# 大橋川向島地区護岸整備説明資料

平成26年2月14日  
国土交通省 出雲河川事務所

# 【向島地区護岸整備の変更】

## ◆第3回アドバイザー会議のご意見等による変更箇所

### ①スロープ

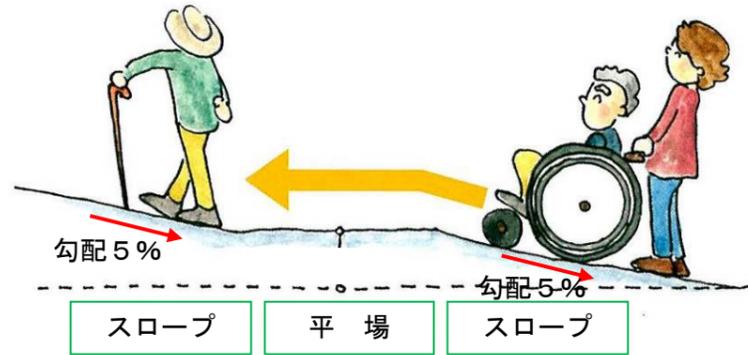
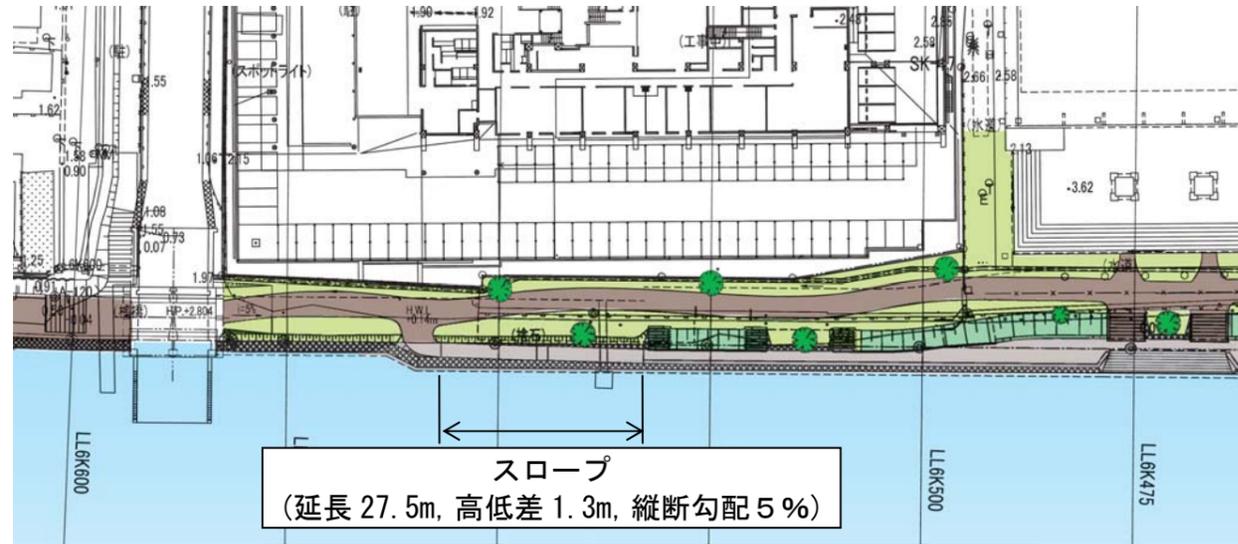
- ・堤防天端から水際遊歩道へ降りる階段をスロープに変更
- ・スロープの勾配は、身障者や高齢者が無理なく利用出来る5%に設定（「道路の移動円滑化整備ガイドライン」の車いすや高齢者の登坂可能な勾配）
- ・スロープの中間に平場を設置

### ②堤防天端舗装

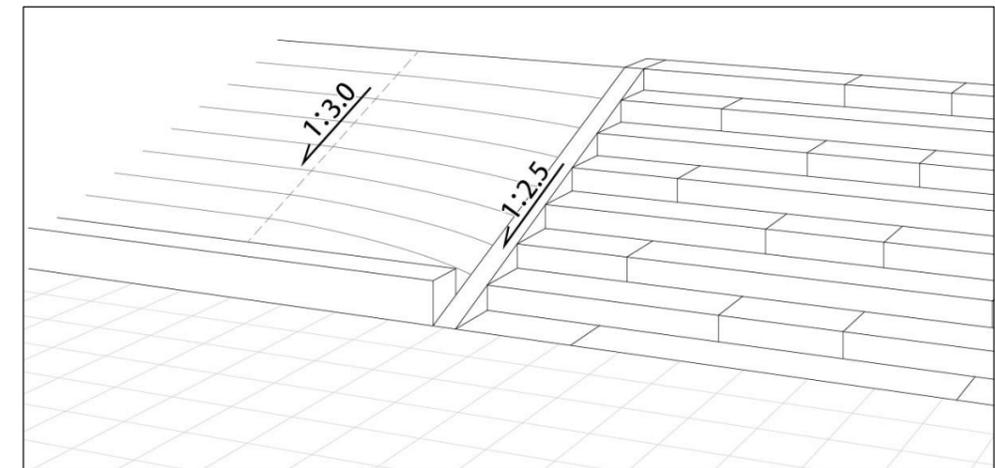
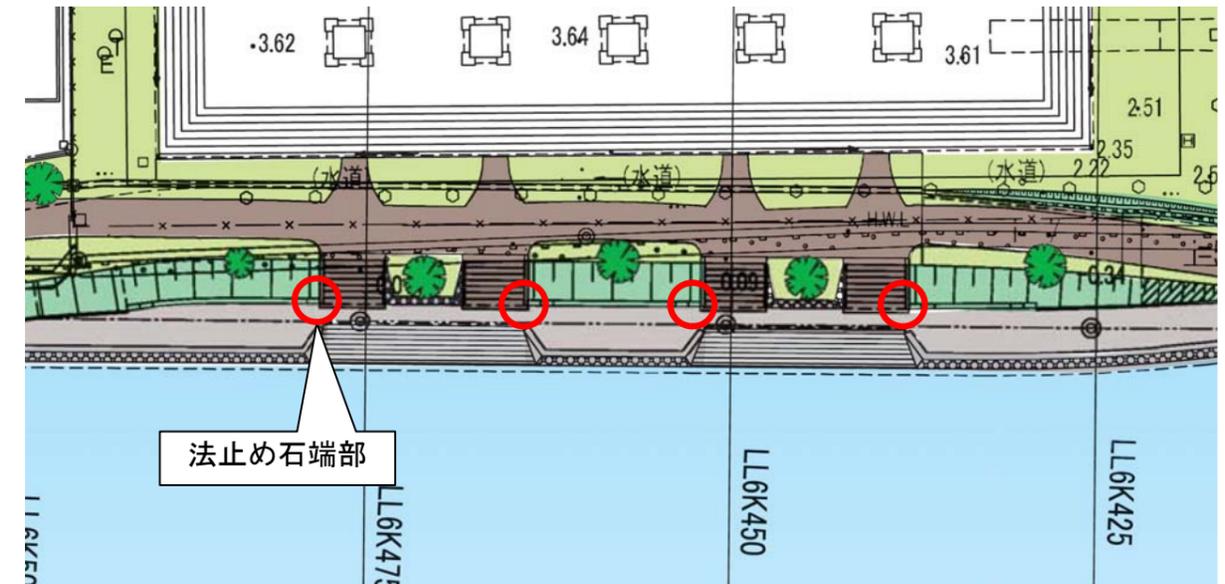
- ・堤防天端の舗装は、維持管理を踏まえて土系舗装から脱色アスファルト舗装に変更

### ③法止め石端部処理

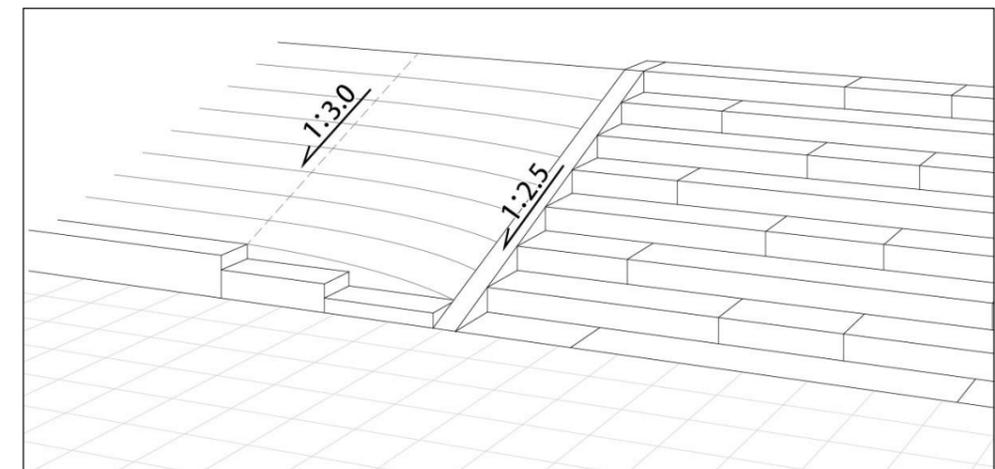
- ・堤防法尻の法止め石の端部処理方法を変更
